Nr referencyjny: BZP.271.28.2024

Dotyczy: postępowania o udzielenie zamówienia klasycznego prowadzonego w trybie podstawowym bez negocjacji pn.: Rewitalizacja pałacu Bobrowskich w Andrychowie - etap I

WYJAŚNIENIA TREŚCI SPECYFIKACJI WARUNKÓW ZAMÓWIENIA (SWZ)

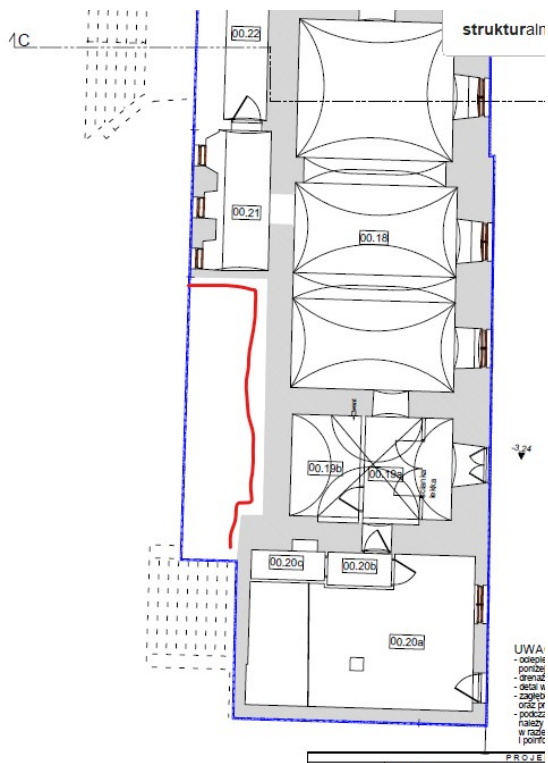
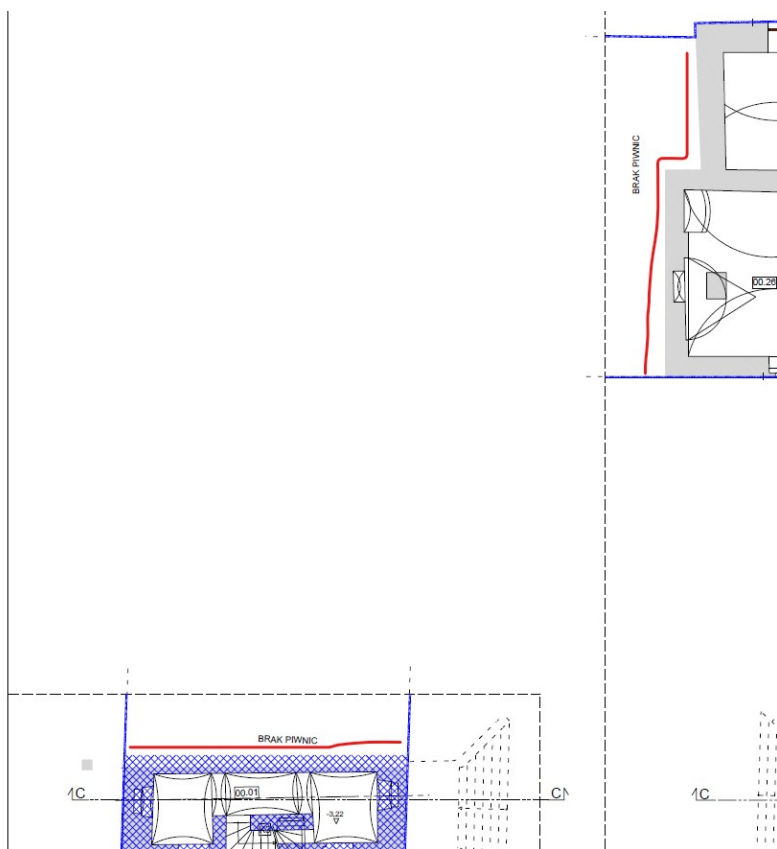
Czy iniekcję strukturalną w układzie rastrowym należy wykonać we wszystkich pomieszczeniach piwnicznych tj. część wschodnia i część zachodnia?

Należy wykonać dla ścian poniżej gruntu za którymi nie ma podpiwniczenia (zasypane, brak piwnic)
